RELATÓRIO TRIMESTRAL DO CONTRATO Nº 001/2020
COMPLEXO TURÍSTICO DE BARRA GRANDE

JULHO A SETEMBRO
2024

5.4. CAIXA DAS UNIDADES CONSUMIDORAS E CAIXA DE PASSAGENS

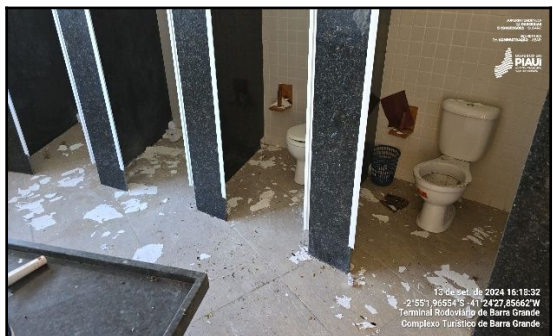
CAIXAS DE PASSAGENS: Observou-se que as caixas de passagens estão sendo invadidas por fauna, incluindo pequenos animais como roedores, pássaros e insetos. Essa presença não autorizada pode causar uma série de problemas operacionais e de segurança. Fica recomendado a implementação de medidas para mitigar os riscos.

CAIXA DAS UNIDADES CONSUMIDORAS: A caixa de unidades consumidoras continua abertas, expondo seus componentes internos aos elementos ambientais, incluindo a umidade do ambiente costeiro. Essa exposição pode resultar em danos significativos na estrutura e na fiação elétrica. Os registros fotográficos revelam a presença de ferrugem nos componentes internos e externos da caixa, indicando a corrosão causada pela exposição à umidade do ar e à ação salina característica do ambiente costeiro. A ferrugem é um indicador claro de desgaste e deterioração dos materiais. Além disso, é um perigo para as pessoas e animais que podem passar pela região. Recomenda-se que as medidas sugeridas sejam implementadas para mitigar os riscos identificados e garantir a segurança e a confiabilidade do sistema elétrico.

5.5. RESTAURANTE E BANHEIROS DETERIORADOS

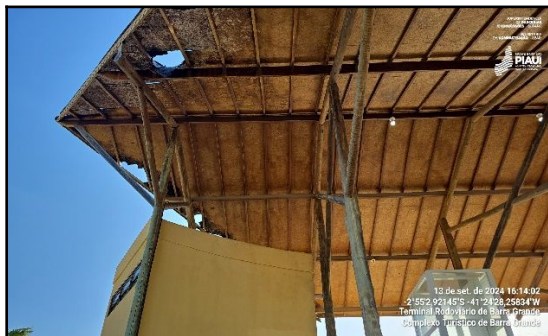
RESTAURANTE: Foi observada a presença de vidros quebrados e danificados nas janelas e portas do restaurante. Essa avaria compromete a integridade estrutural das instalações e representa um risco potencial para a segurança. Além da avaria nos vidros, foi possível avaliar que há invasão da área do restaurante por pessoas não autorizadas. Isso indica uma vulnerabilidade na segurança do local, colocando em risco tanto a integridade das instalações quanto a segurança dos frequentadores. Por não haver os cuidados necessários, o local também necessita de capina. Nessa área, foi identificado claro arrombamento das portas dos banheiros do local, constituindo-se em vandalismo e falta de segurança.

5.6. TETO

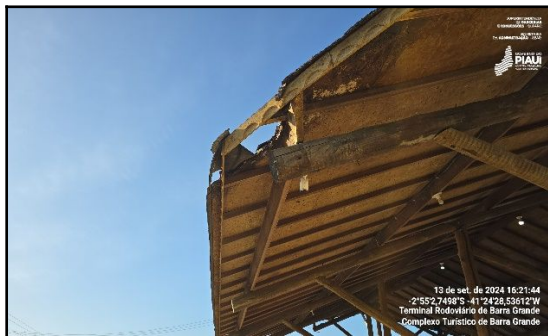
TETO: O teto apresenta fissuras significativas, indicativas de deterioração do material de revestimento, maiores que os encontrados em março de 2024. Além disso, há evidências de infiltração de água, como manchas de umidade e descolamento de partes do revestimento. Recomenda-se uma inspeção detalhada para avaliar a extensão do dano e determinar as medidas de reparo necessárias.
